Pôle Espace Public et Environnement  
Directions Espaces Verts – Voirie Réseaux Infrastructures – Ecologie Urbaine

Commission de classement du 8 juin 2017

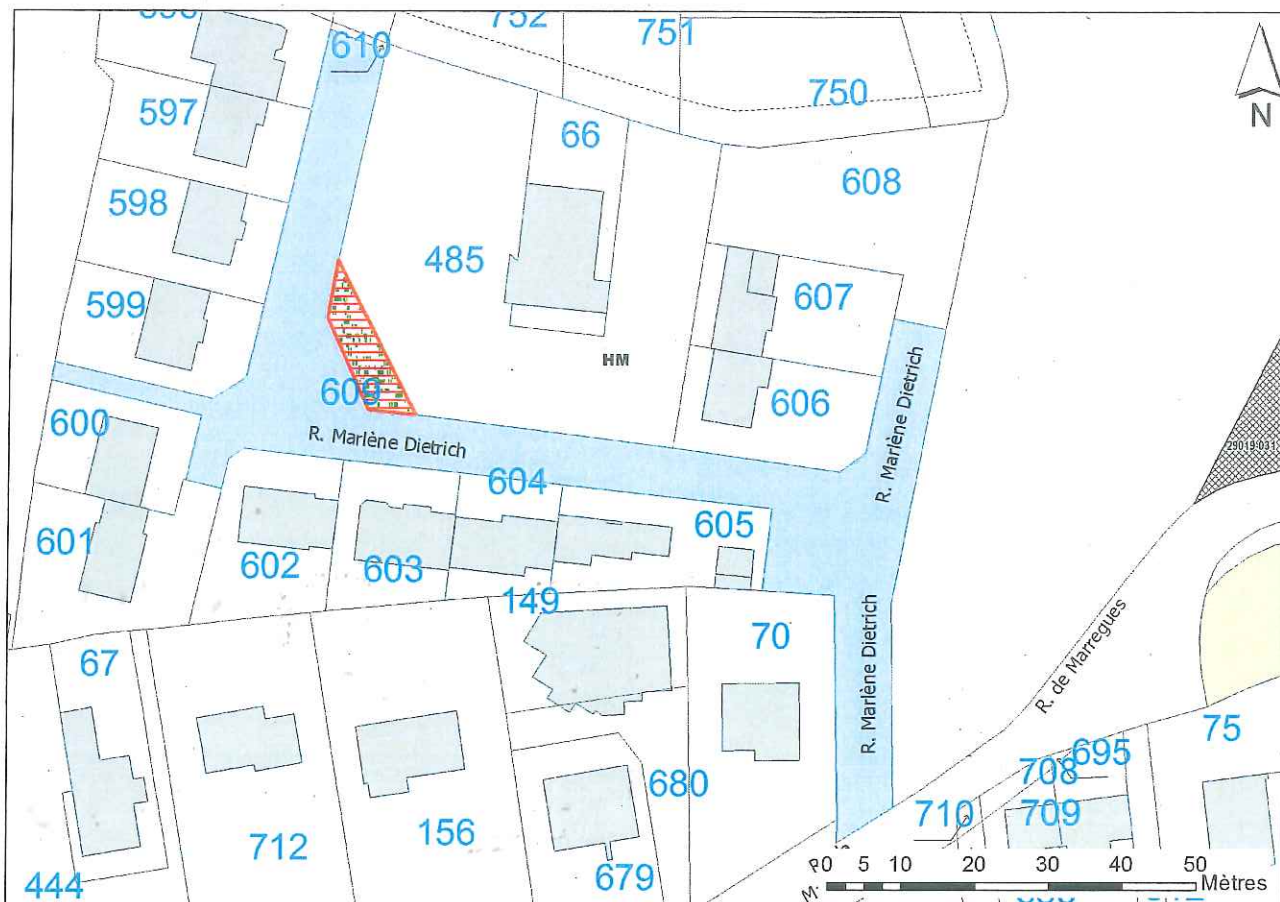
Avis favorable sous réserves de :

- La réfection de la chaussée et du trottoir au nord ouest de l'opération devant la parcelle 610.
- Le nettoyage des pieds de solins notamment le long de la parcelle 70.
- La modification du revêtement au niveau du bassin de régulation des eaux pluviales – Espace à minéraliser pour faciliter l'entretien du bassin.
